COMUNE DI VOLTERRA

VARIANTE AI SENSI DELL'ART. 30 L.R. 65/2014

ALLEGATO 2 ALLE NTA

SOVRAPPOSTO RISPETTO AL VIGENTE

SCHEMA GRAFICO PRESCRITTIVO – scala 1:1.000

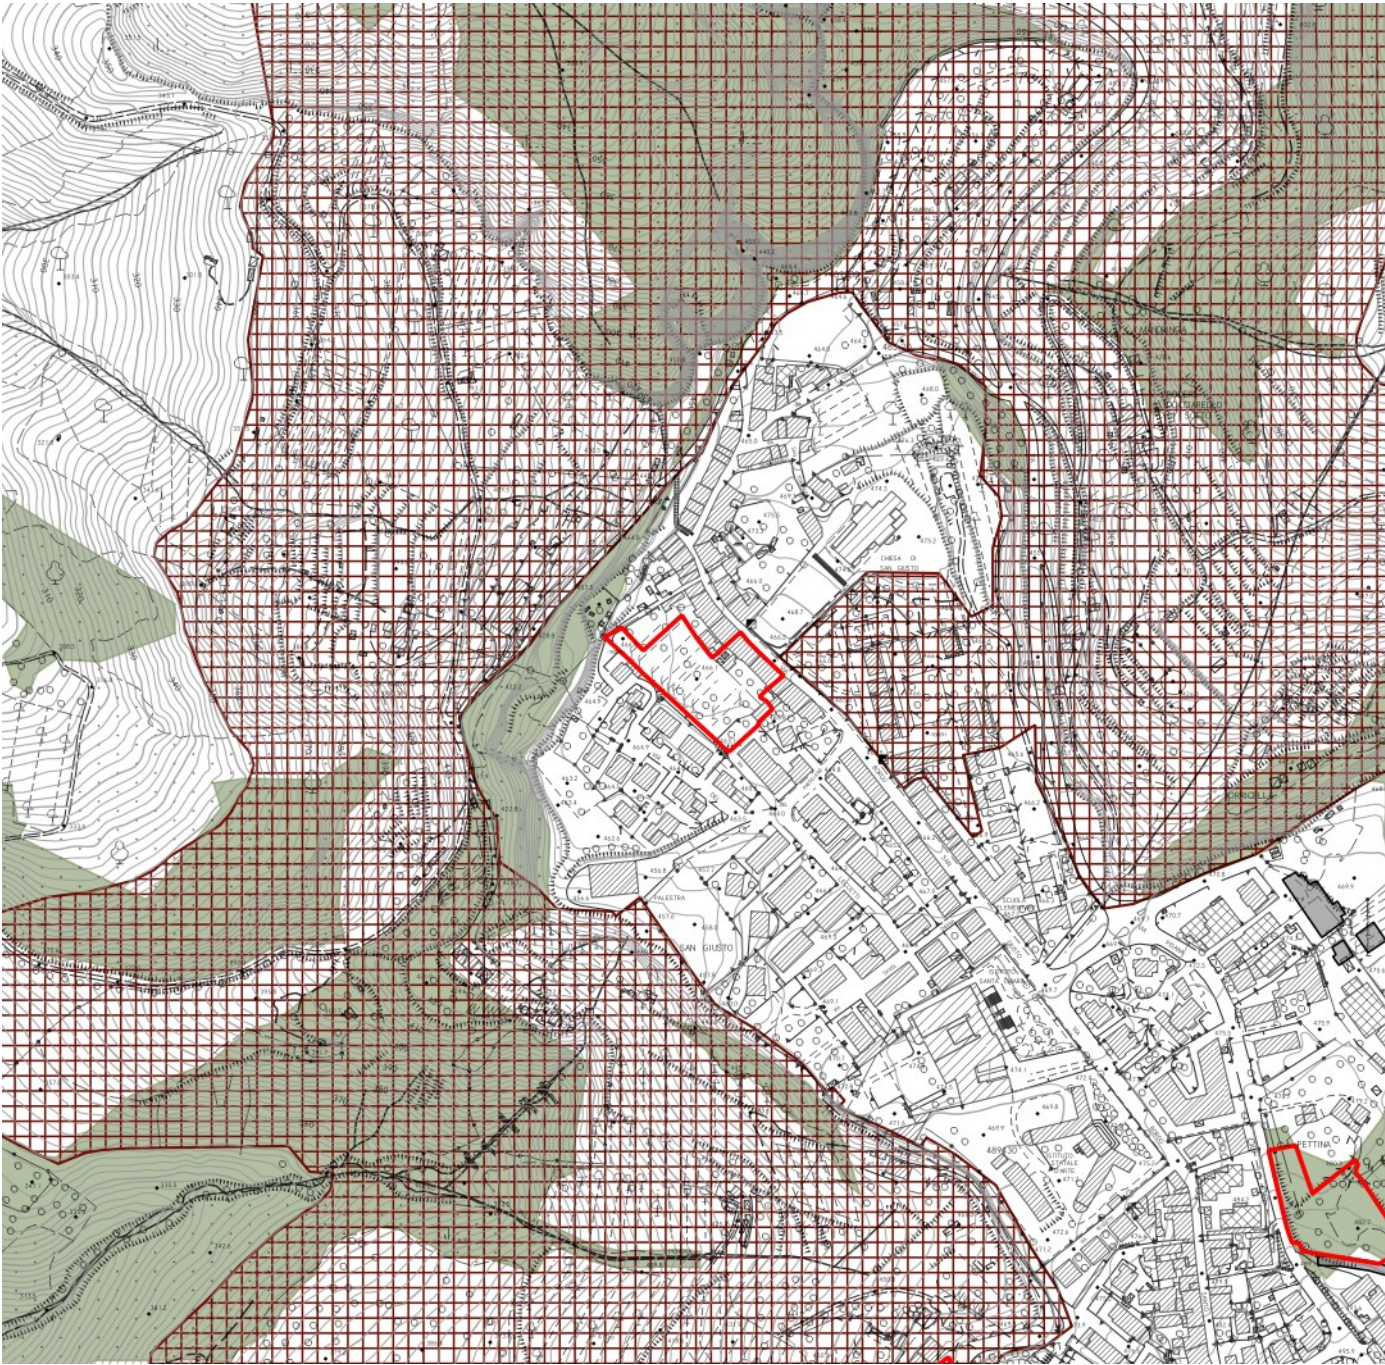
Superficie territoriale: ~~5.184~~ 4.727 mq.

~~Ampliamento del fabbricato "A" conseguente l'intervento di sostituzione edilizia AV2 con incremento pari al 20% della SE esistente~~

SCHEMA GRAFICO PRESCRITTIVO – scala 1:1.000

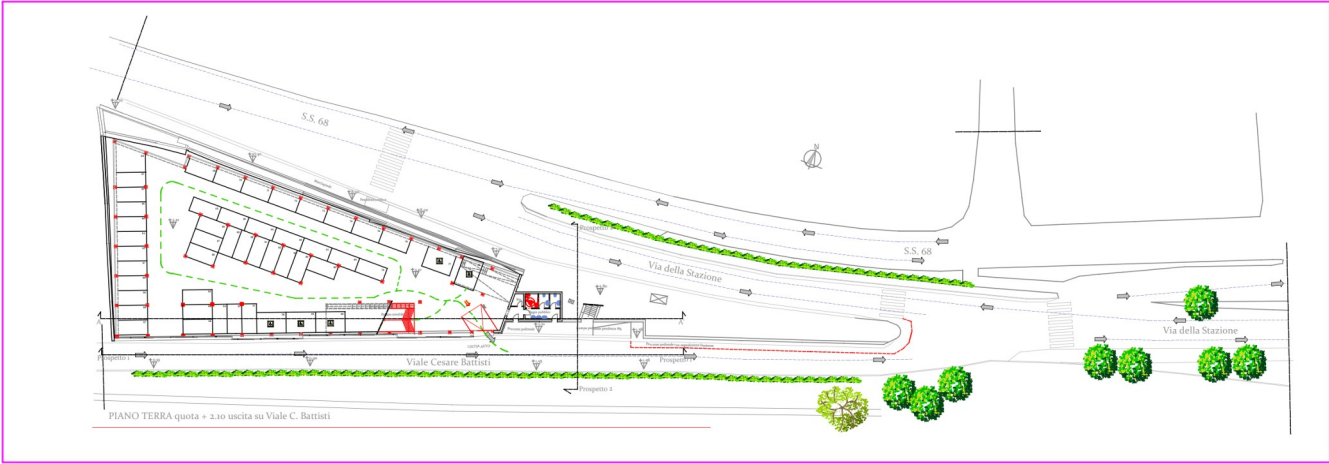
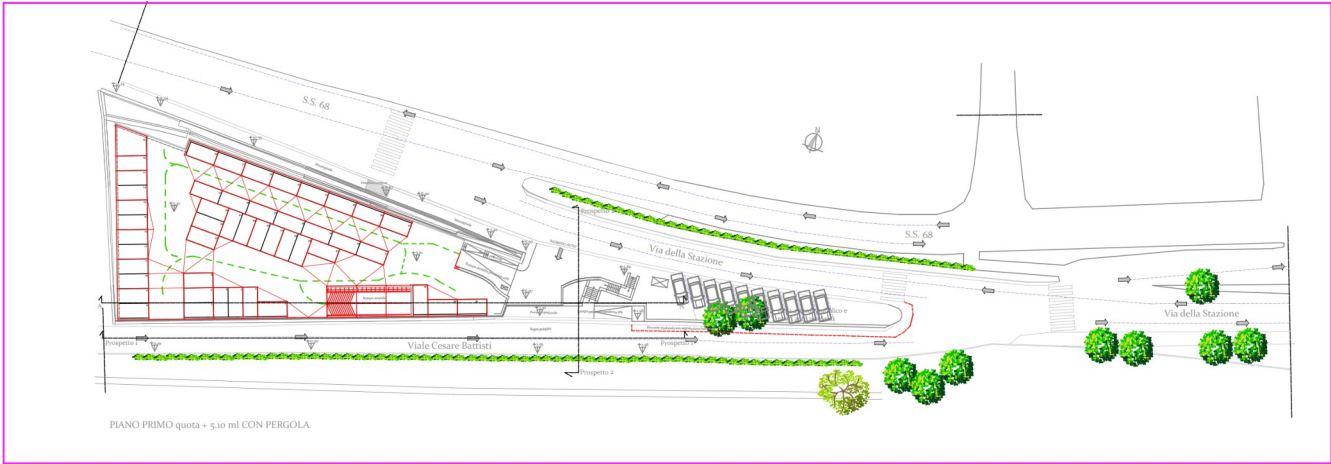
- N. piani: **3** 1 massimo fuori terra

- numero posti auto: **150** 100
